Erratum 05, d.d. 22-09-2026

VERKOOPTEKENINGEN:

Voorzetwanden rondom het trappenhuis:

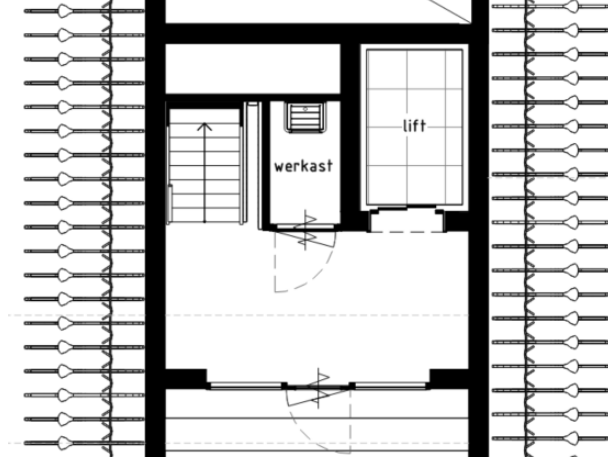
Op de verkooptekeningen, is een onjuiste aanname gedaan over het isolatiesysteem van de voorzetwanden in je woning. In de praktijk blijkt dat het oorspronkelijk gekozen systeem niet goed toepasbaar is in combinatie met de installaties (wandcontactdozen, water- en elektraleidingen, etc.).

Om te kunnen voldoen aan de vereiste isolatiewaarden, moeten we een ander isolatiesysteem toepassen wat meer ruimte vraagt dan op de verkooptekeningen is uitgewerkt. De wandopbouw van 100mm wijzigt naar 150mm en heeft consequenties voor de indeling van je woning.

De aangepaste situatie is verwerkt in de bijgevoegde verkoopplattegronden.

Verkooptekening Souterrain:

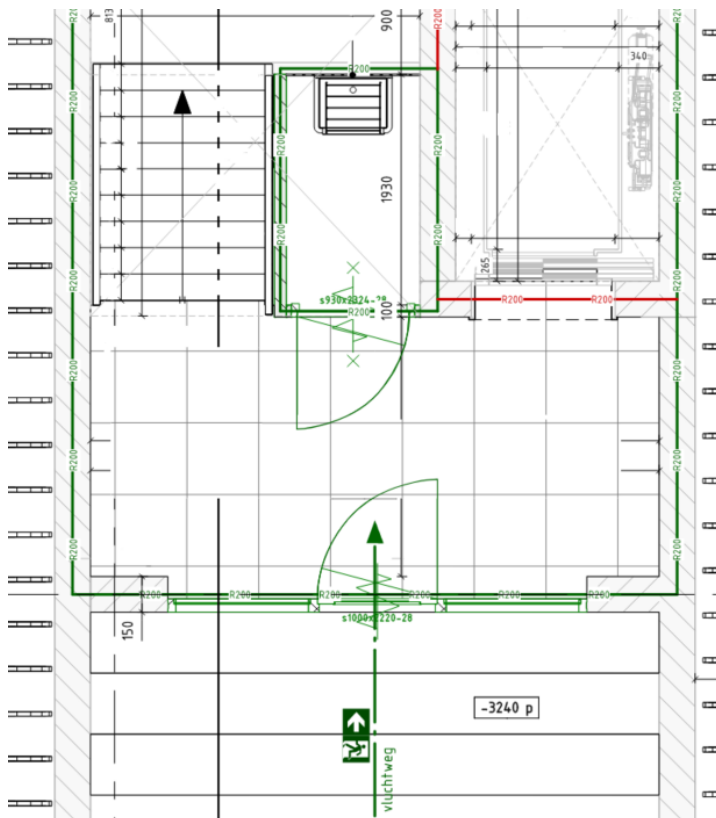
De deur tussen de lifthal en de parkeergarage draait naar de parkeergarage toe.

Vanwege de vluchtweg in het geval van calamiteiten, wordt de draairichting omgedraaid en draait de deur de lifthal in.

Verkooptekening bouwnummer 0.02:

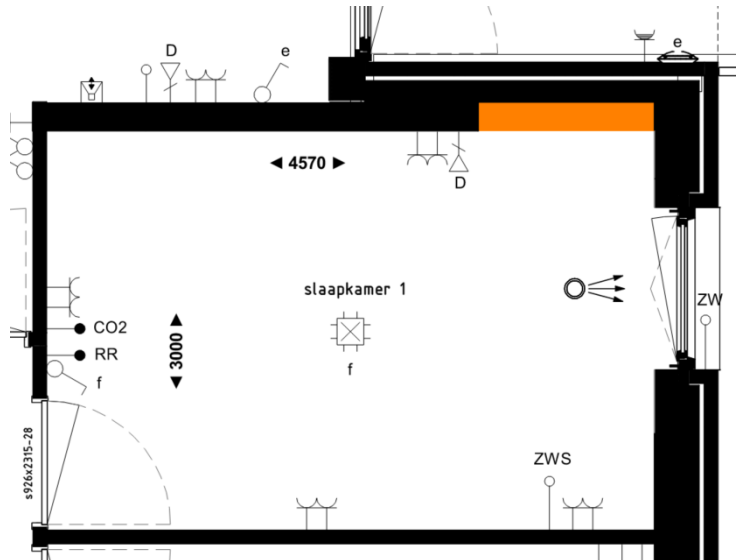
In de wand tussen slaapkamer 1 en de woonkamer/ balkon is een verspringing in de wand weergegeven. Vanwege de constructieve werking van deze wand, wordt deze volledig doorgezet naar de hoek (zie oranje markering).

Verkooptekening bouwnummer 0.07:

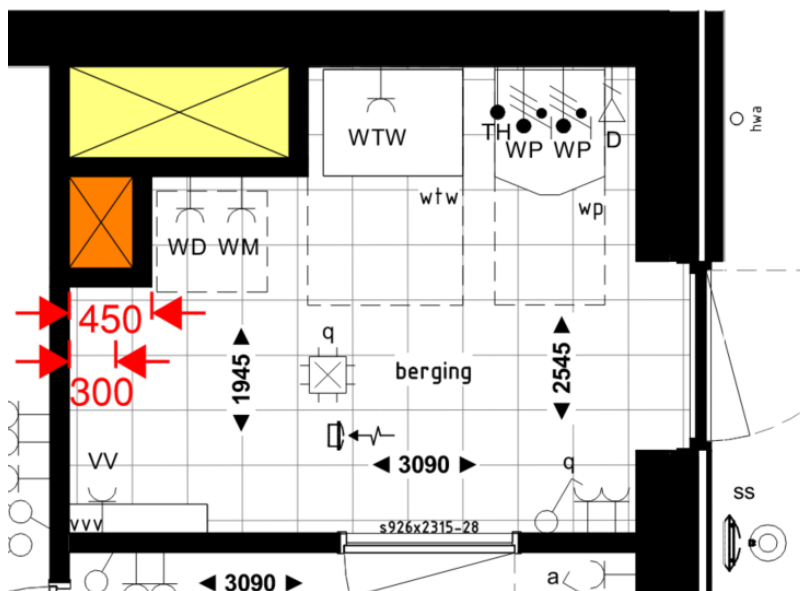
De oranje gemarkeerde schacht is 15cm smaller gemaakt. Hierdoor ontstaat er meer ruimte om de luchtkanalen van de WTW-installatie (warmteterugwinning) brandwerend af te werken op de geel gemarkeerde schacht.

Verkooptekeningen bouwnummers 0.03, 1.10 en 2.18:

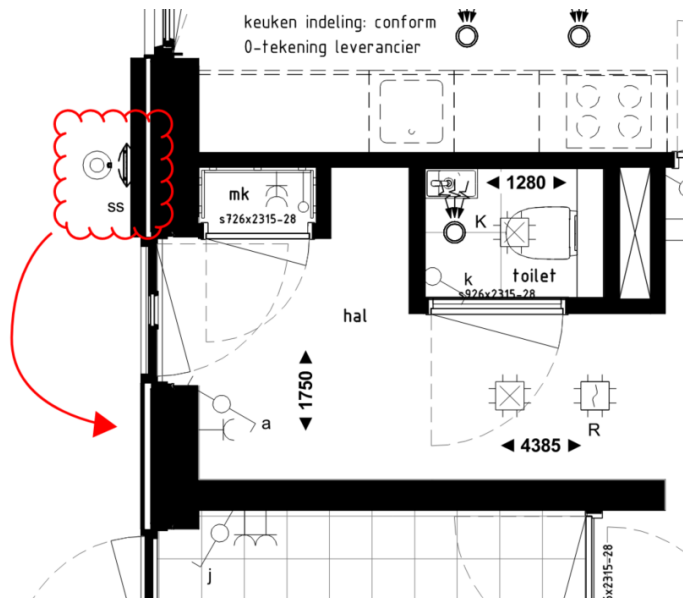
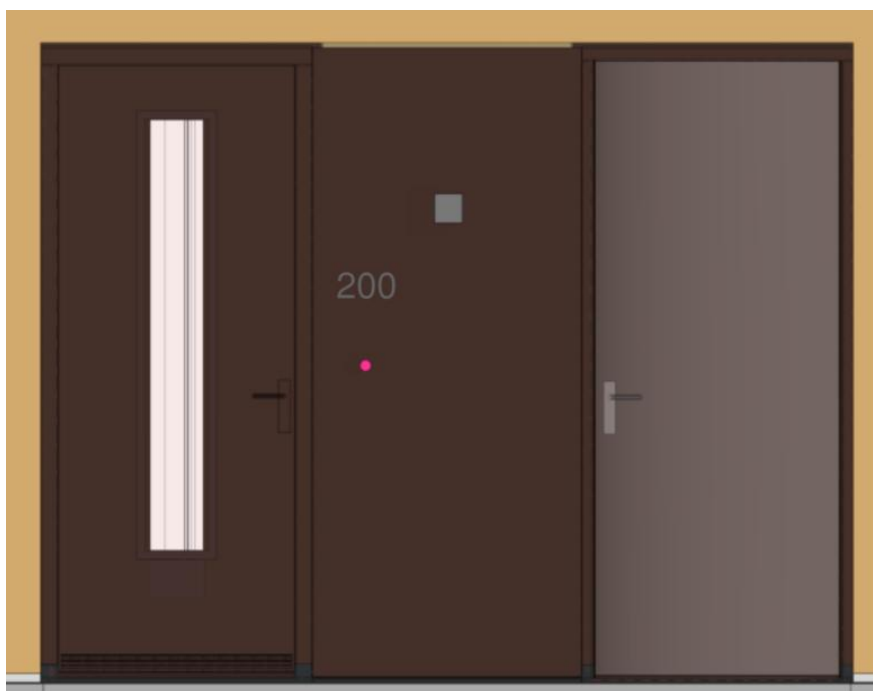
Het lichtpunt en de beldrukker worden bij alle woningen op de gevelbekleding tussen de woningtoegangs- en bergingsdeur toegepast. Bij bouwnummers 0.03, 1.10 en 2.18 is dit foutief weergegeven.

De beldrukker, het lichtpunt en het huisnummer worden bij alle woningen volgens onderstaande principe verwerkt:

Verkooptekeningen bouwnummers 1.14:

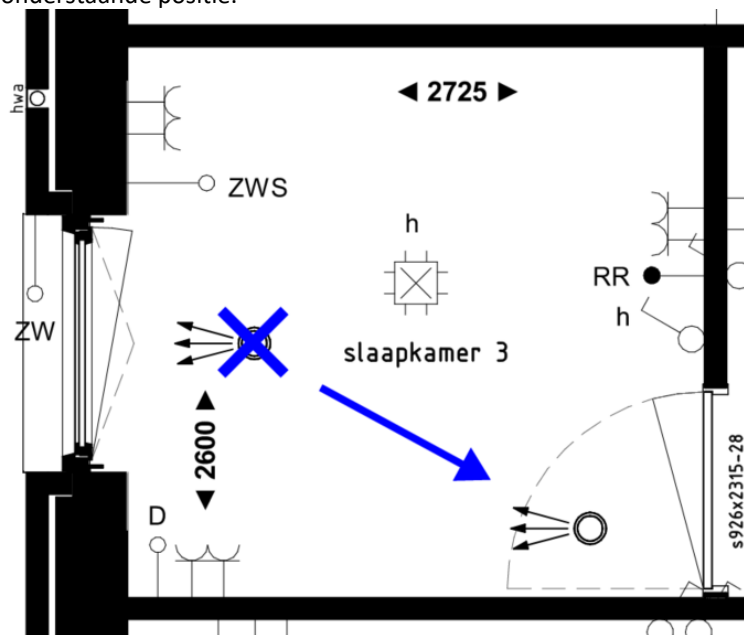
In slaapkamer 3 is het toevoerpunt van de mechanische ventilatie voor het raam gepositioneerd.

Vanwege constructieve onderdelen in de bovenliggende vloer, wordt het toevoerpunt verplaatst naar onderstaande positie.

Verkooptekening bouwnummer 2.22:

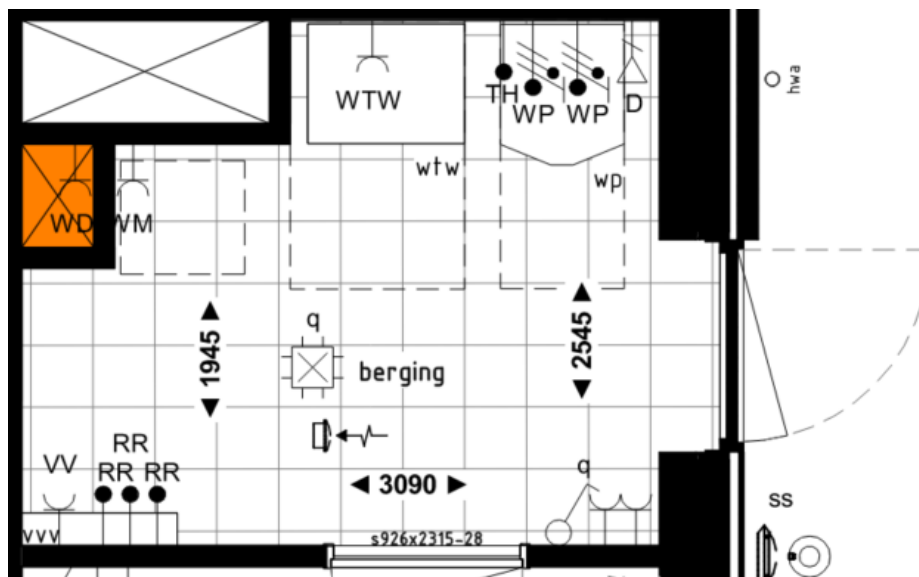
In de berging staat een extra schacht weergegeven (zie oranje markering).

Omdat deze schacht geen functie meer heeft, komt deze te vervallen.

Verkooptekening bouwnummer 3.25:

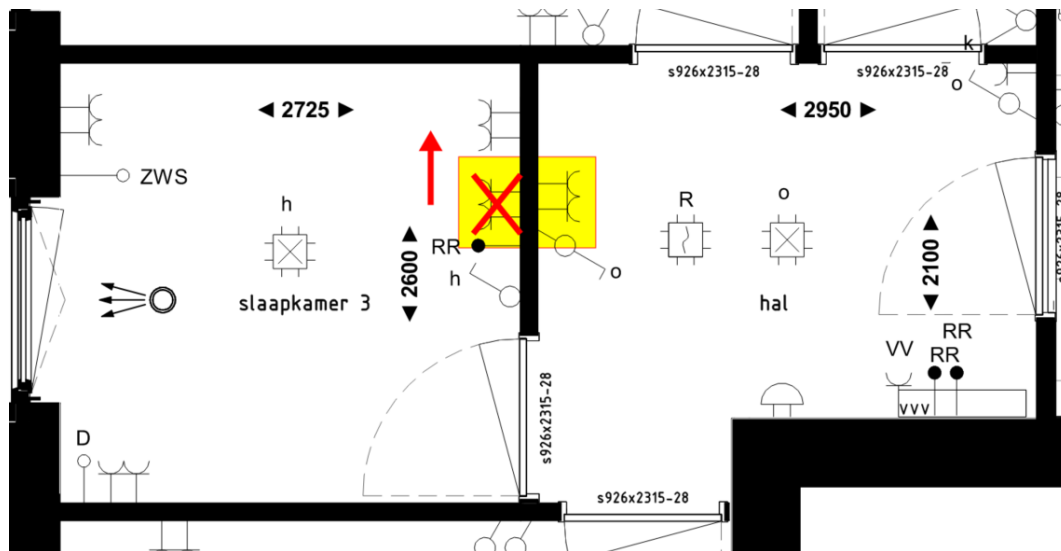
Tussen slaapkamer 3 en de hal is aan weerszijden van de wand een dubbele wandcontactdoos opgenomen. Zie gele markering.

Vanwege de inbouwdiepte van de wandcontactdozen, kunnen deze niet aan weerszijden op dezelfde positie verwerkt worden. De wandcontactdozen in de slaapkamer zijn ca. 30cm verschoven.
